Material angående SKI:s
beredning av KBS' geologiska
kompletteringsrapport

GRANSKNINGSUTLÅTANDE

avseende KBS-utredningen

**KOMPLETTERANDE GEOLOGISKA UNDER-
SÖKNINGAR**

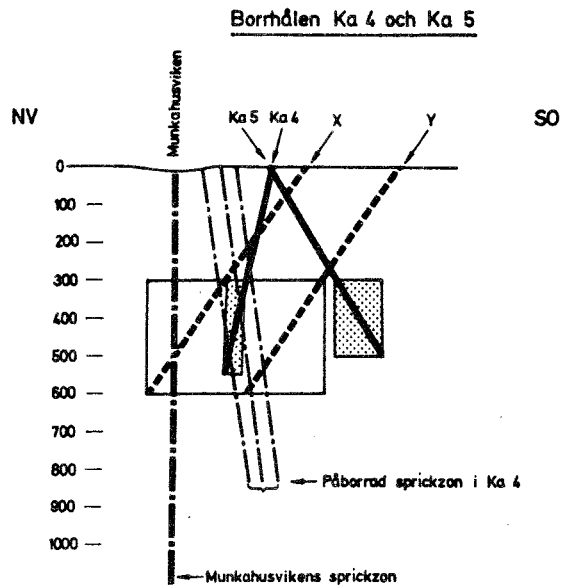
"Ka_5 är placerat nära Ka 4 riktat söderut från sprickzonen. Denna utsättning är avsedd att belysa förhållandena vid gränsen mellan sprickzonen och mer ostörd berggrund."

Enligt beprövad geologisk erfarenhet kan borrhålet med denna ansättning aldrig nå sitt syfte. Det kan aldrig uppfylla sitt syftemål eftersom det borrar från krosszonen och ej mot denna (se fig. 3.1.1).

DE STRECKADE LINJERNA X OCH Y VISAR HUR BORRNINGEN BORDE HA UTFÖRTS FÖR ATT TÄCKA SA STOR DEL SOM MÖJLIGT AV OMRÅDET SO OM SPRICKZONEN MELLAN 300 OCH 600 M DJUP. REKTANGLARNA MED RASTER VISAR VAD SOM BLEV UNDERSÖKT OCH DEN VITA REKTANGELN VAD SOM SKULLE BLIVIT MED RÄTT ANSÄTTNING.

FIG NR 3.1:7
 DE STORA ÖVERSKJUTNINGSZONERNAS DAGUTGÅENDEN SAMT ZONEN (2) SKÄRNING PÅ
 250 OCH 500 m DJUP
 PROFILLINJEN A-B

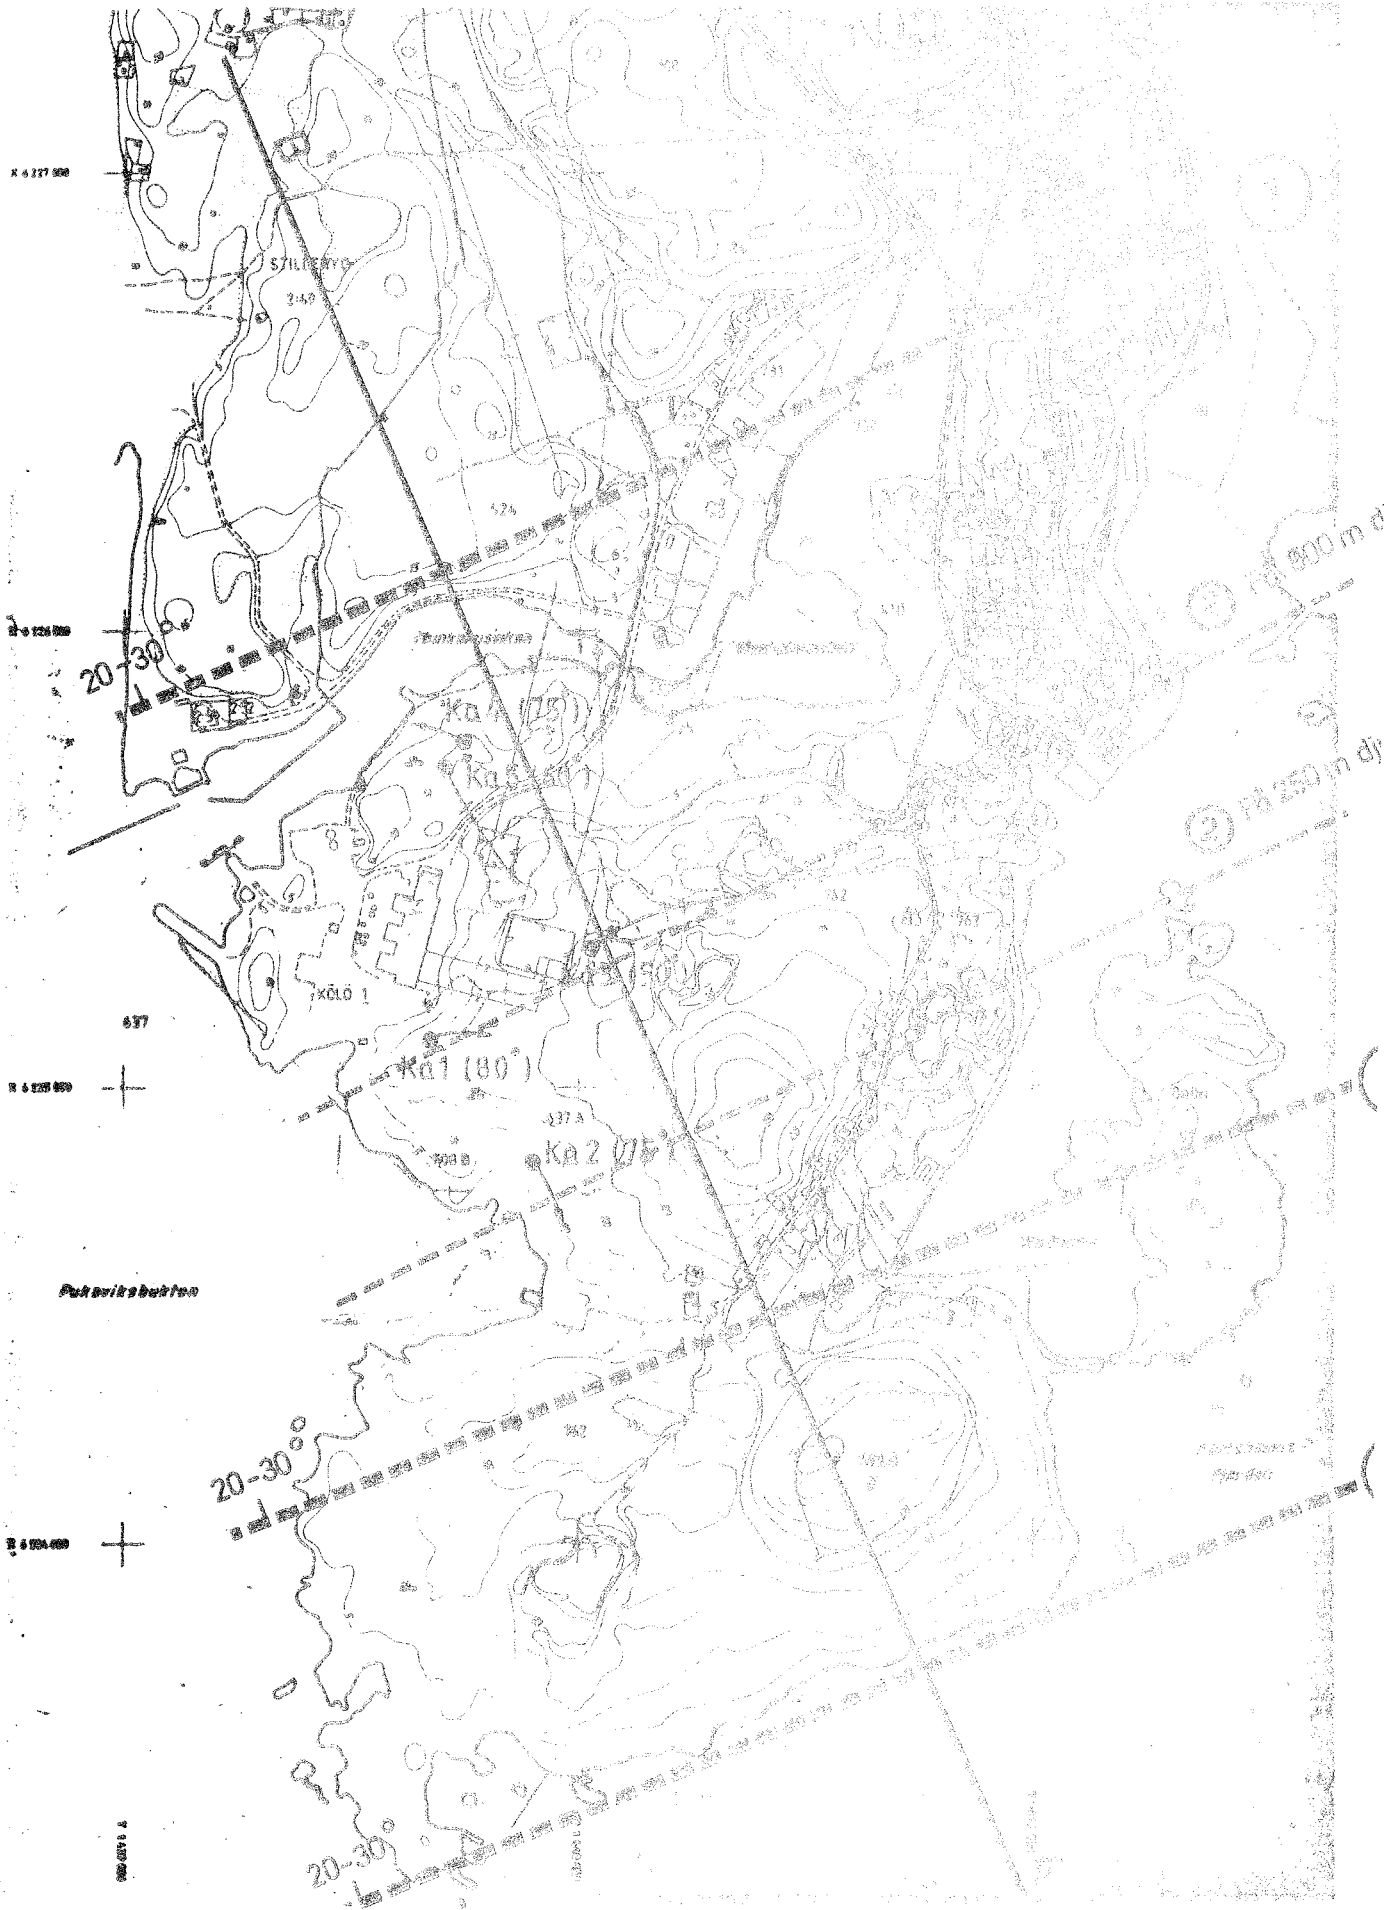
Beträffande diabasgången finns icke angivet hur den stupar och var den återfinns på 500 m nivå. Diabasen är artfrämmande från de andra bergarterna och måste därför ges en bred skyddszon, icke minst med tanke på att eventuella rörelser i berggrunden kan inträffa längs det svaghetsplan som diabasen utgör.

Eftersom det icke finns någon detaljerad geologisk karta går det icke att se om diabasen löper obruten eller om den är förskjuten vid krosszonerna. Det senare förefaller sannolikt där sprickzonerna 5, 6 och 11 skär diabasen. Sådana diabaspartier blir alltid speciellt kraftigt uppkrossade beroende på diabasens speciella egenskaper och därför att den här uppträder som en skiva genom berggrunden. Gruppen anser det vara otillfredställande att diabasens läge på 500 m nivån ej blivit bestämd och att förvarets gräns mot öster därför ej heller kan bestämmas. Den av KBS utsatta gränsen kan behöva flyttas åt väster.

FIG NR 3.1:10
SPRICKTEKTONISK SAMMANSTÄLLNING

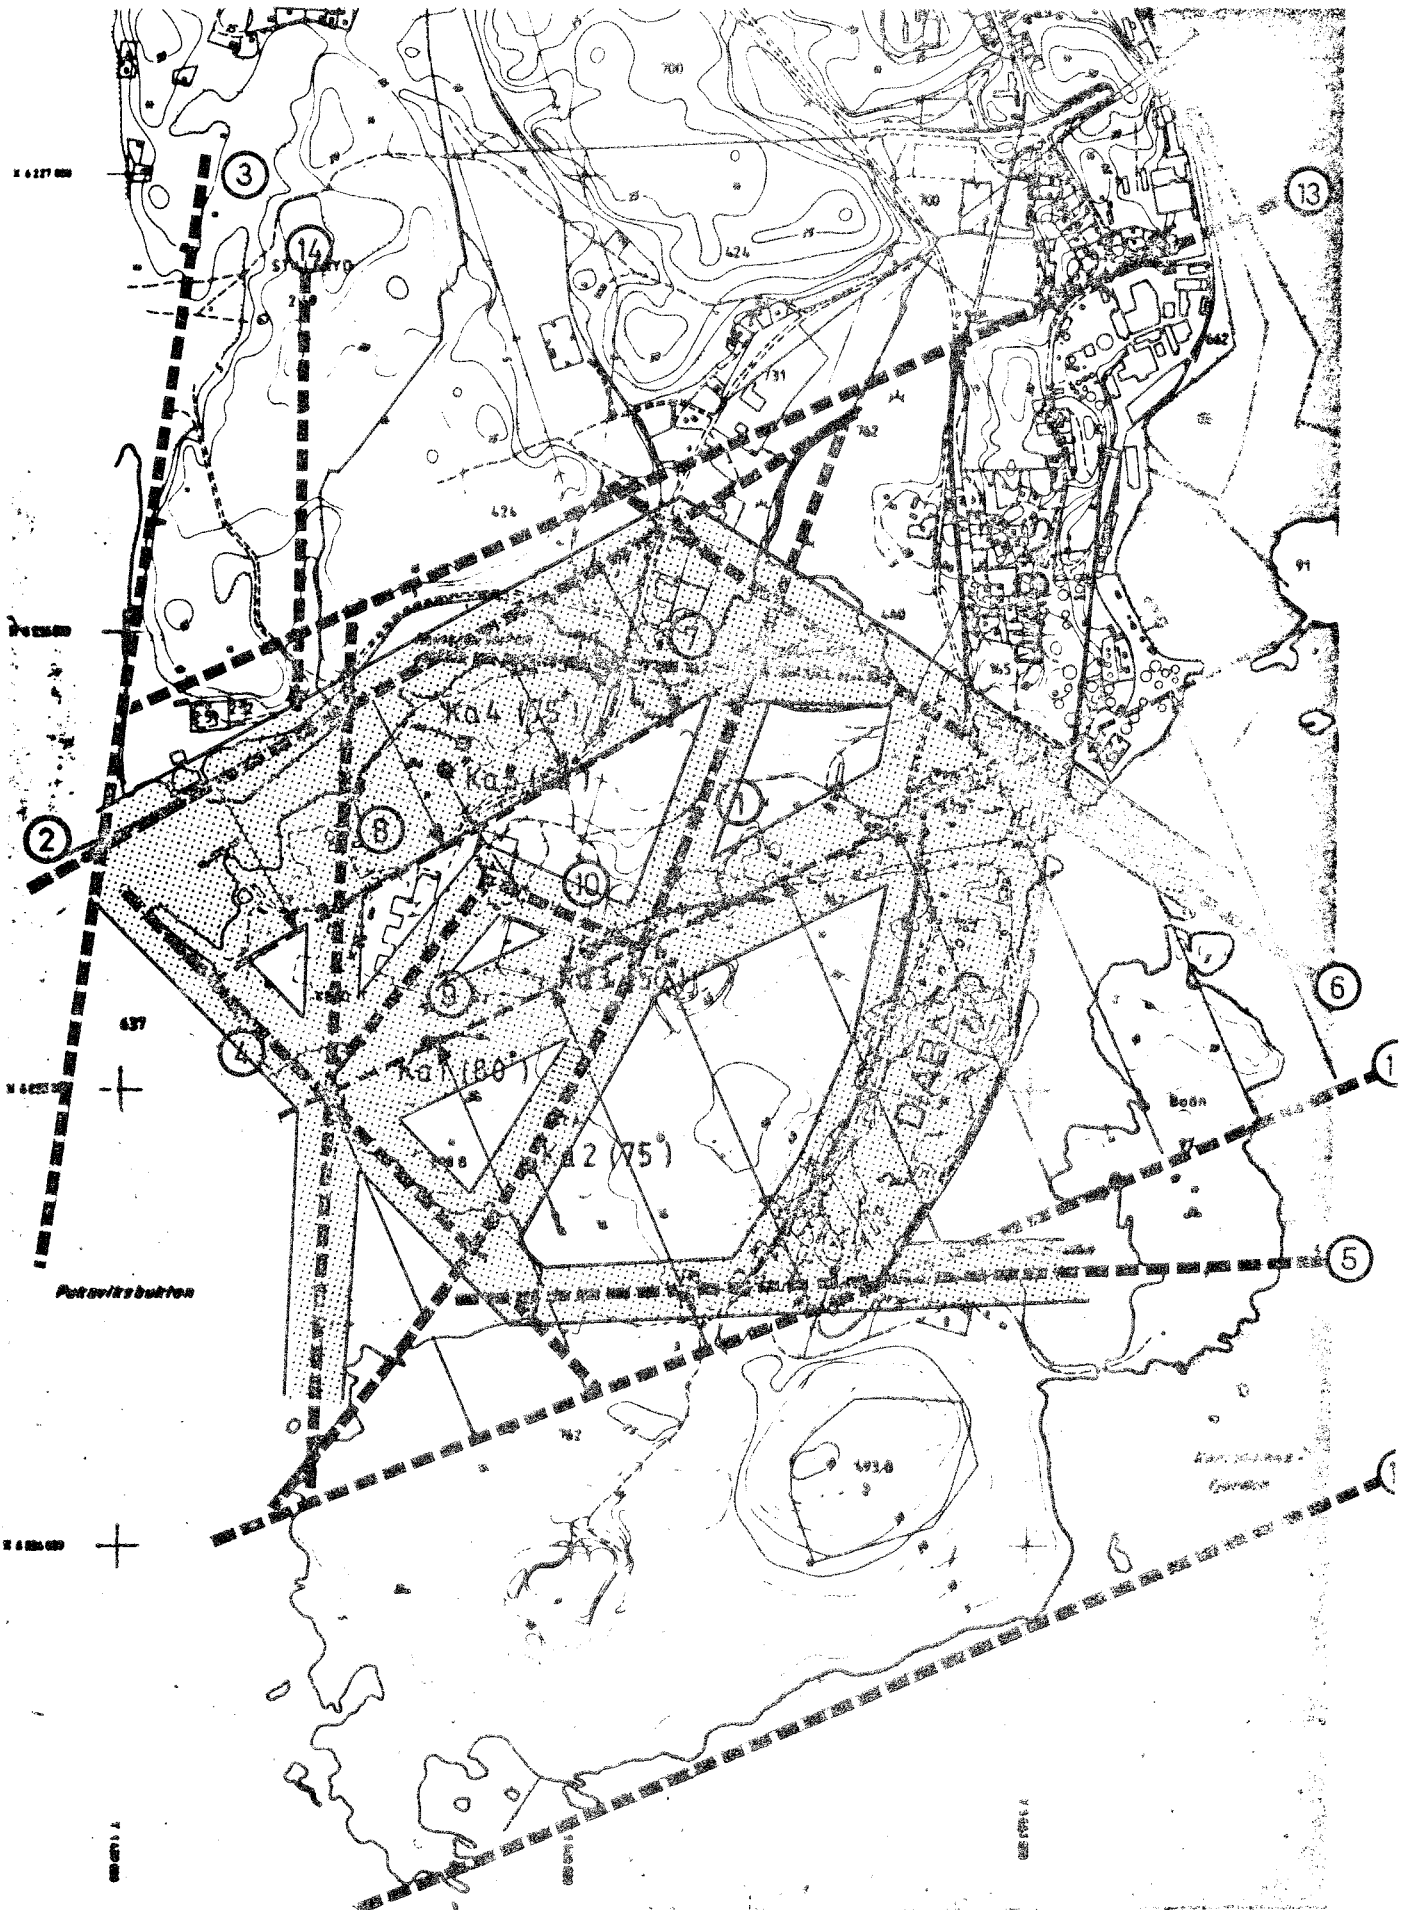
Anm. Det må påpekas att även om man utgår från att KGs felaktiga bild av förekommande sprickzoner skulle gälla (fig 3.1:10 i KGs utlåtande), finns inom sternöområdet utrymme för slutförvar i ett plan av högaktivt avfall från 30 års drift av 2 st reaktorer.

Fig. 1
SGU, mars 1979

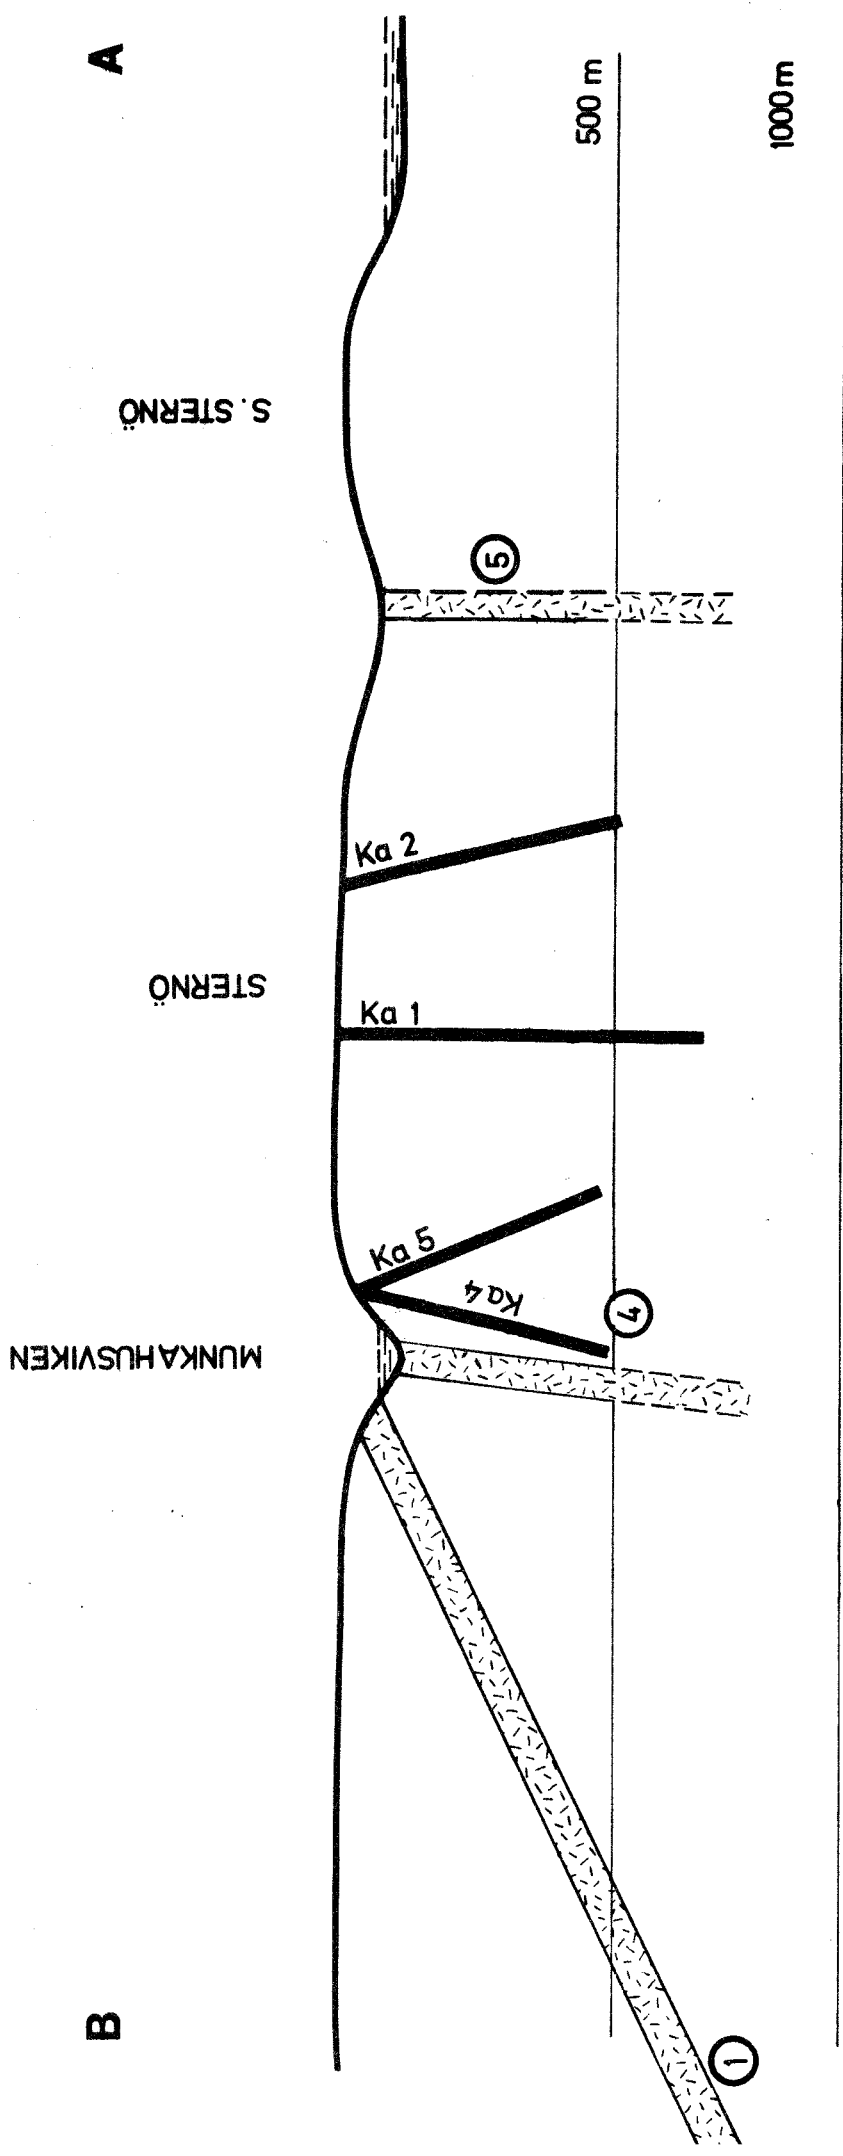
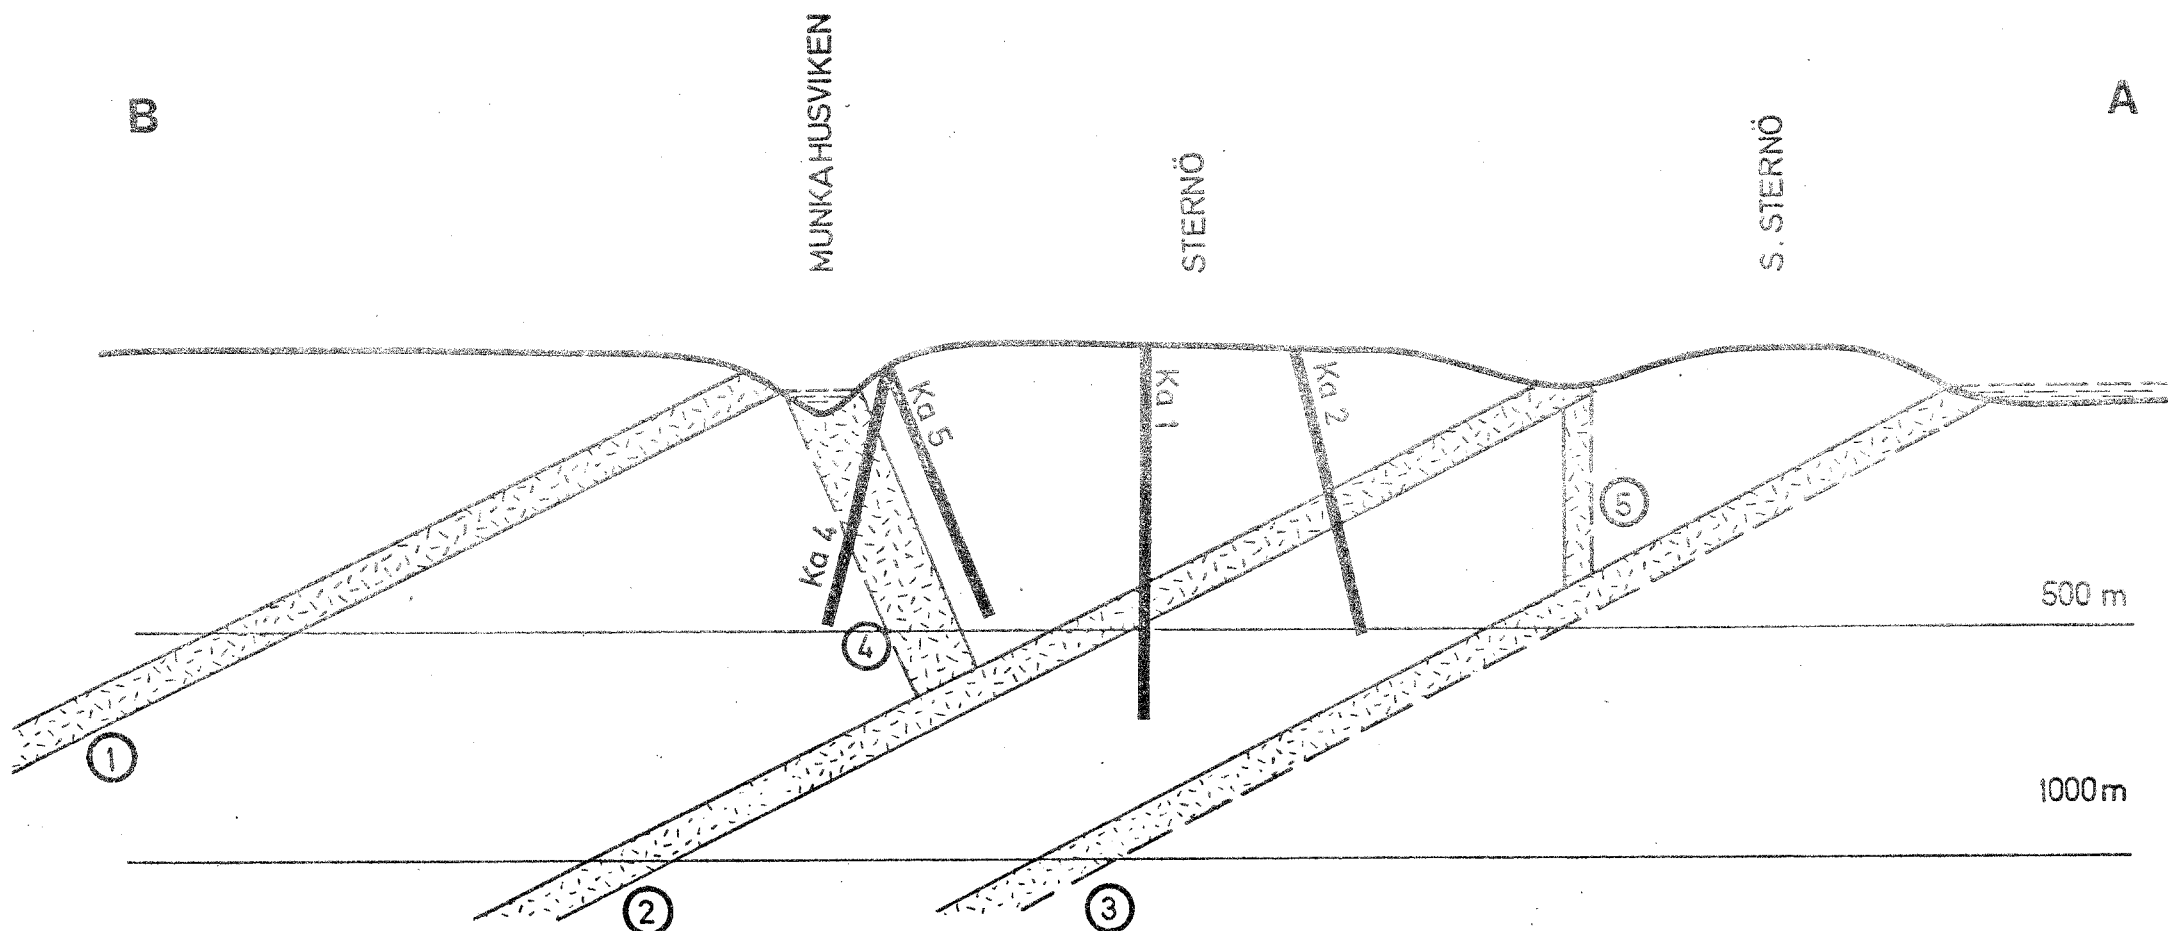
SKI-gruppen hävdar att sprickzonen i Munkahusviken har en lutning av ca 65° mot söder och tväras av borrhål Ka 4. Denna zon har av SGU bedömts stå brant. Detta grundas på regionala tektoniska studier, vilka också tyder på att zonen är av skjuvkaraktär.

Borrhålet Ka 4 har utförts för att undersöka sprickzonens effekt på sidoberget. Den förhöjda sprickfrekvens som registrerats motsvarar närheten till sprickzonen. Det finns inget observationsunderlag från detta borrhål som bekräftar granskningsgruppens påstående att sprickzonen lutar 65° mot söder.
